OBJET	CR_ECHANGE AVEC LA DDT Vosges (Direction départementale des territoires).		
RÉDACTEUR	François MOUSSOH	DATE	17/05/2024
PARTICIPANTS	Présents : • Cécile ROYER (Cheffe du Bureau Police de l'Eau et des Milieux physiques superficiels, DDT Vosges), • Martial MAGNIER (chef du bureau forêt à la DDT Vosges), • Laurence VALENTIN (Coordinatrice Santé Sécurité Environnement, LACTALIS), • François MOUSSOH (Ingénieur d'étude, IDEX)		
LIEUX	Visio-conférence

Présentation du projet de décarbonation

Zone d'implantation potentiellement en zone humide

Figure 2 : Fond de carte partagé par M. DENARDO à LACTALIS

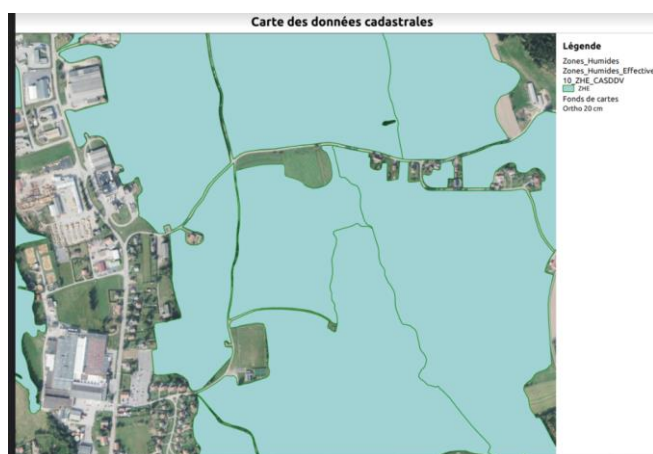
Le fond de carte partagé par l'inspecteur DREAL à LACTALIS (M. DENARDO) montre que toute la zone de construction est une zone humide effective (voir Figure 2).

Figure 3 : Extrait de l'étude d'inventaire des zones humides effectives (ZHE) sur la parcelle de notre projet par la CASDDV

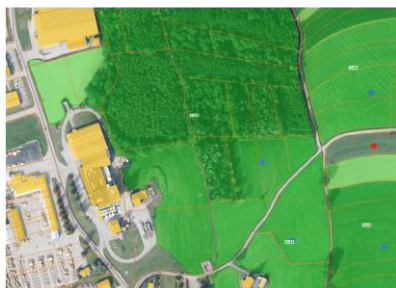
Le fond de carte partagé par la communauté d'agglomération en février 2024 (Voir Figure 3) montre la présence de zone humide effective à proximité mais indique qu'il n'y a pas eu de mesures effectuées dans notre zone de construction. Il y a deux relevés pédologiques positifs à proximité, mais par sur la parcelle en question selon le mail du 23 Février 2024 d'Alexandre MATHIEU (Technicien Rivières et Paysage à la Direction de l'Environnement de la Communauté d'agglomération de Saint-Dié-des-Vosges).

Figure 4 : Checking réalisé en interne avec l'équipe Géomatique d'IDEX

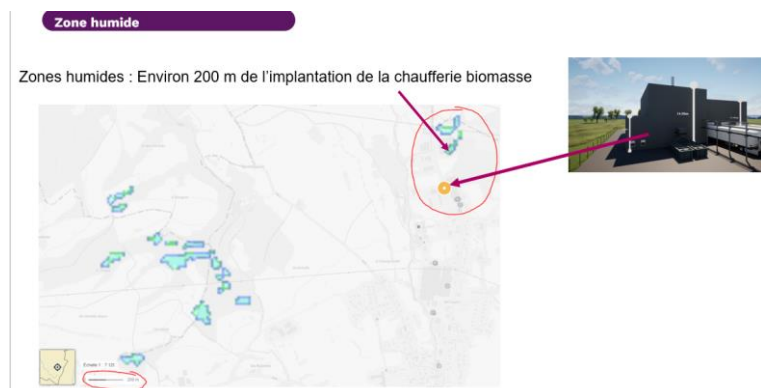
Le Checking de la présence de zone humide par l'Equipe Géomatique IDEX sur le site Géorisques montre que notre parcelle de construction de chaufferie biomasse est potentiellement située à environ 200 mètres d'une zone humides (Voir Figure 4).
